锡地铁函〔2020〕147号

关于清源路与净慧西道交叉口西南侧地块 出让地铁保护意见的函

附件：清源路与净慧西道交叉口西南侧地块与轨道交通关系图

项目名称：
PROJECT 清源路与净慧西道交叉口西南侧地块与轨道交通关系图

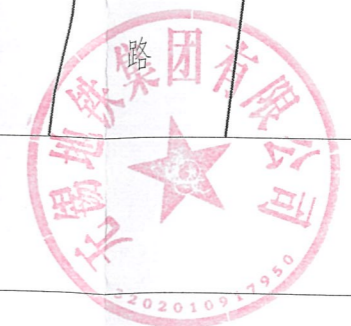
清源路与净慧西道交叉口西南侧地块（以下简称该地块）局部位于规划轨道线路的安全保护区和特别保护区内。该地块可建设用地范围线内涉及地铁特别保护区的，我司已在附图中采用网格进行标识。

根据《无锡市轨道交通条例》关于安全保护区的管理规定，地块开发建设单位应当事先书面征求地铁集团的意见；地块内实施方案与地铁设施之间应满足结构安全退距、消防、环评等技术要求；在特别保护区内除市政、园林、环卫、民防等公共工程，以及对现有建筑物、构筑物进行改建、扩建的建设工程外，

不得进行其他建设活动。

轨道交通规划线路处于前期研究阶段，存在调整可能，线路最终实施方案以政府有关部门批复为准。
